Oggetto: *Procedura di Verifica di Assoggettabilità a VIA (VA) COMETAL srl - Codice pratica: 21/0003530 – Chiarimenti inerenti alla richiesta di integrazioni della ASL 1 – Avezzano Sulmona L’Aquila*

In riferimento all’oggetto, in qualità di tecnici incaricati dal proponente COMETAL s.r.l., prendendo atto dei chiarimenti forniti dalla Regione Abruzzo Servizio Valutazioni Ambientali relativamente all’espressione dei pareri in conformità a quanto previsto dal comma 3, dell’art. 19 del D. Lgs. 152/06 e ss.mm.ii.

Figura 1 - Carta dei Centri e Nuclei abitati con indicazione del numero di abitanti (fonte: opendata.regione.abruzzo.it)

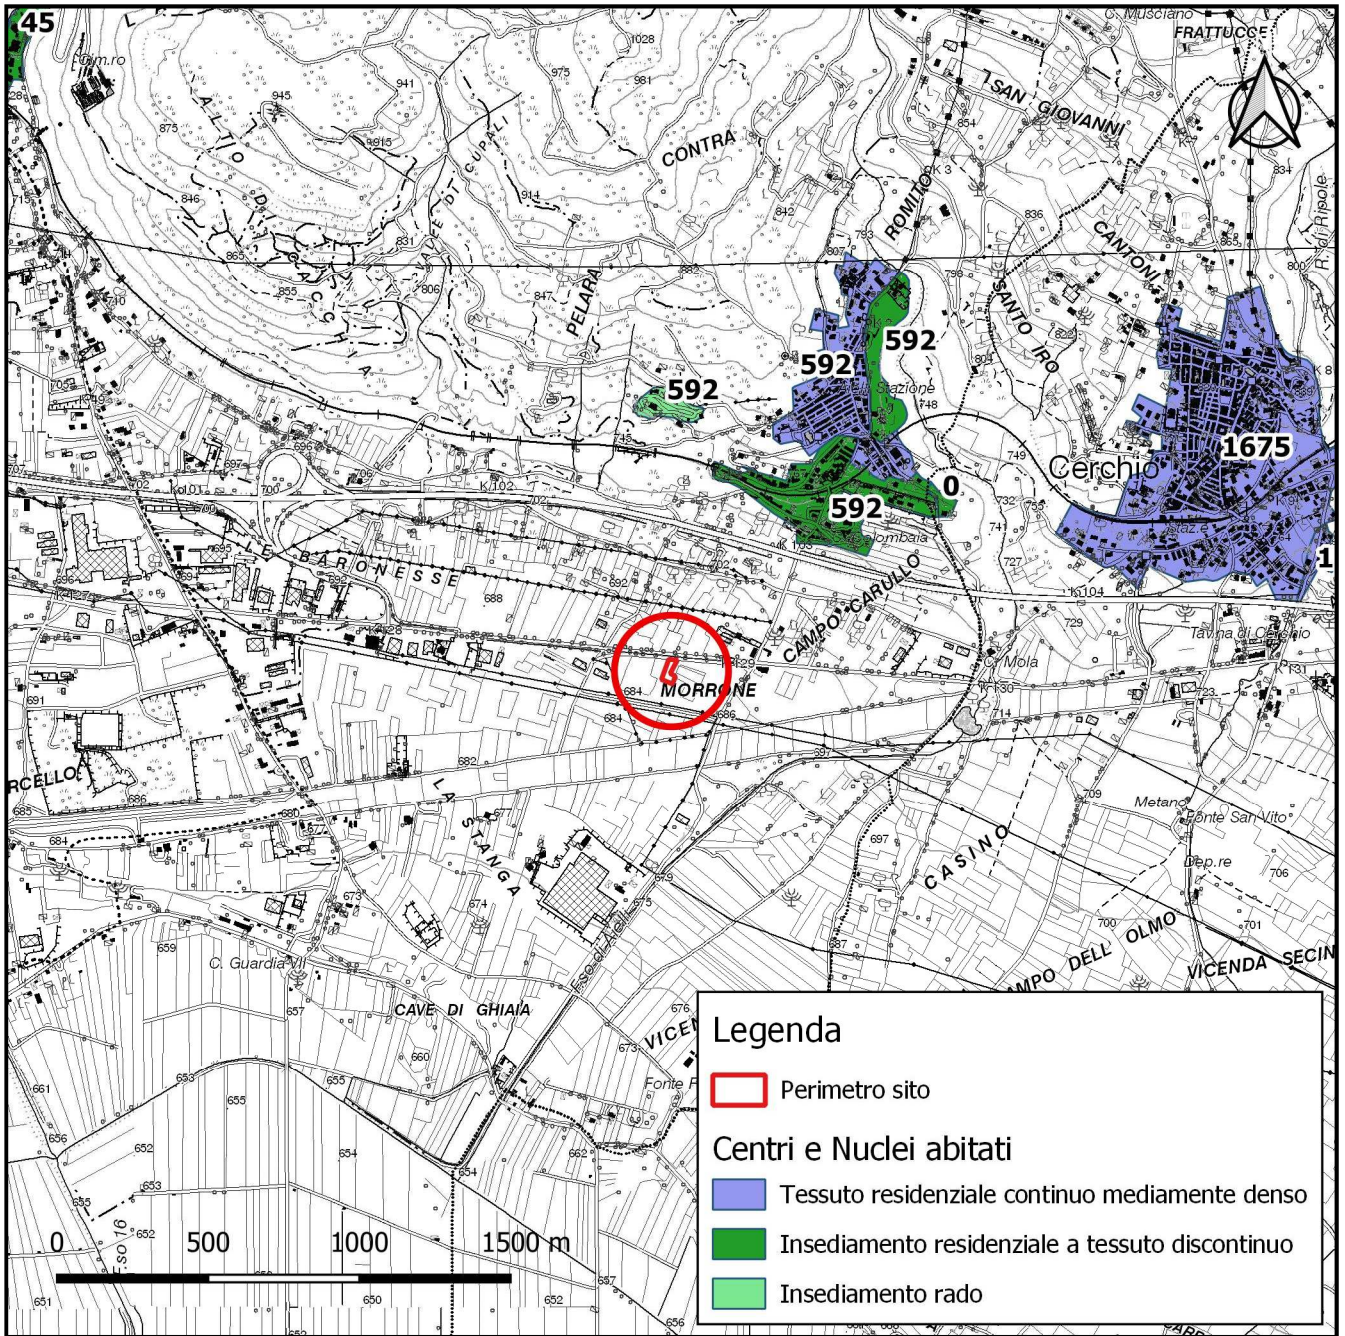
1. fornire planimetria in scala rappresentativa con ubicazione dell'impianto e distanze dai centri e nuclei abitati, case sparse, funzioni sensibili, opere di captazione di acqua ad uso potabile, corsi d'acqua e altri corpi idrici;
2. fornire chiarimenti circa le previsioni di PRG per le zone limitrofe al sito individuato che possano comportare l'introduzione di nuovi ricettori.

- il centro abitato più prossimo al sito è Aielli Stazione, frazione del comune di Aielli, classificato come insediamento residenziale a tessuto discontinuo, ubicato ad una distanza di circa 550 m in direzione nord-est rispetto al sito oggetto di studio (cfr. *Figura 1*);
- l’area limitrofa è caratterizzata da aree agricole e dalla presenza di edifici a destinazione produttiva; a circa 210 m dal perimetro dell’impianto sono presenti le prime case sparse (cfr. *Figura 12*).

A circa 210 m dal perimetro dell'impianto è presente la prima casa sparsa; a circa 520 m dal perimetro dell'impianto è presente un insediamento rado, mentre a circa 550 m un insediamento residenziale a tessuto discontinuo.
